**Avis de la mission régionale d'autorité environnementale
sur le projet de déviation du hameau de Salvayre
à Bonnac et Pamiers (Ariège)
et la mise en compatibilité du PLU de Pamiers**

N°Saisine : 2021-9360
N°MRAe : 2021APO60
Avis émis le 09/07/2021

Figure 1: Plan de situation du projet issu de l'étude d'impact

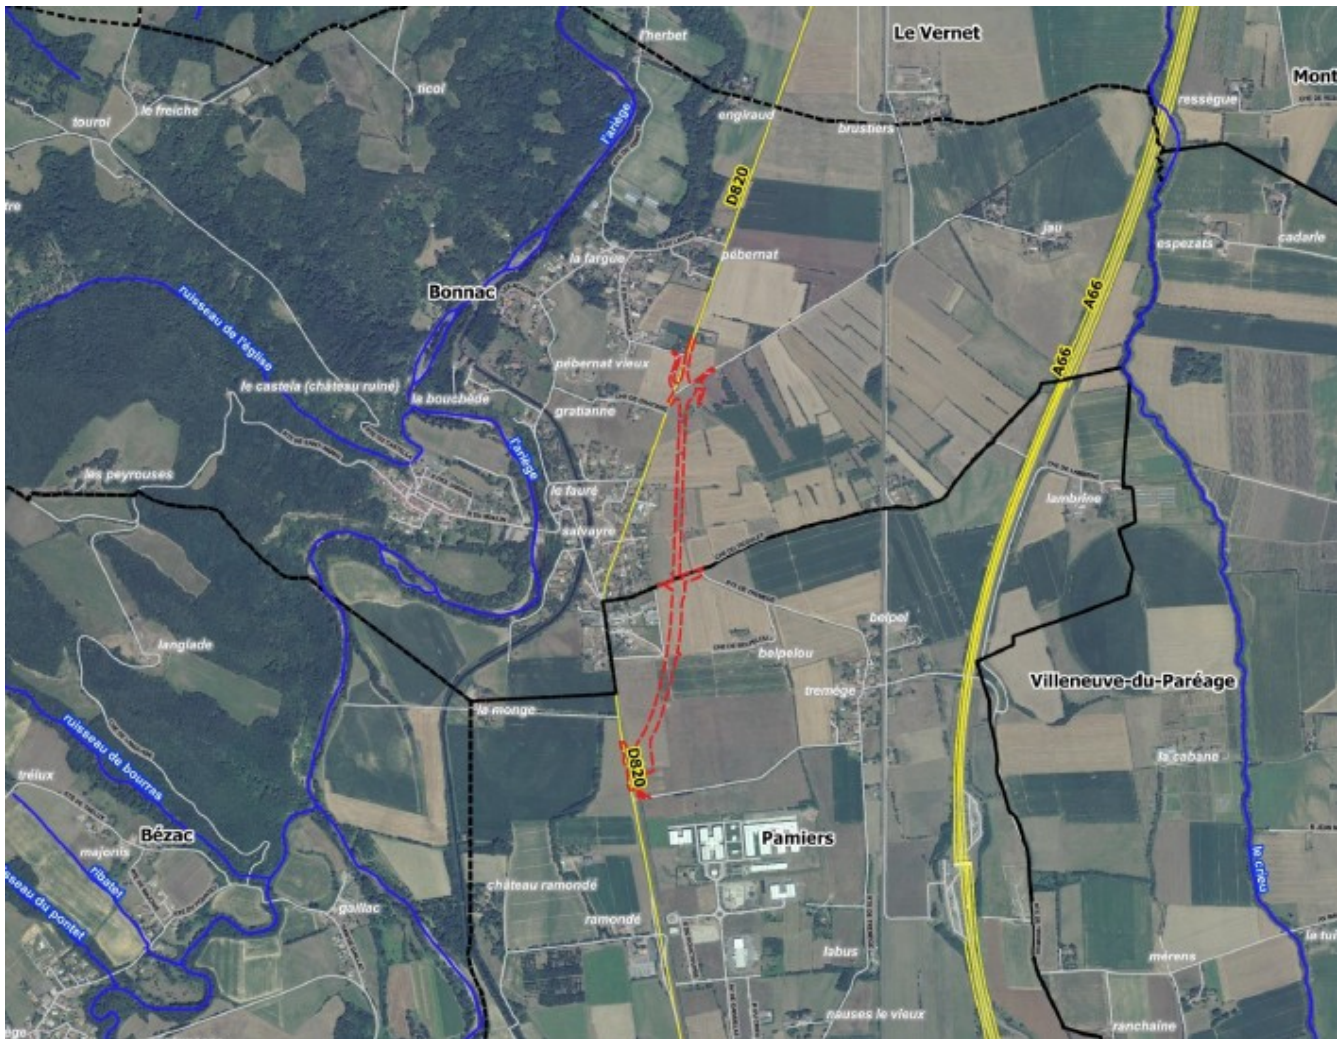
L'étude d'impact est assez claire sur la forme. Les cartes et illustrations sont pertinentes mais souvent trop petites et peu légendées. Une carte représentant le secteur avec les intitulés des routes doit être ajoutée au document afin de bien comprendre les différents accès à cette déviation.
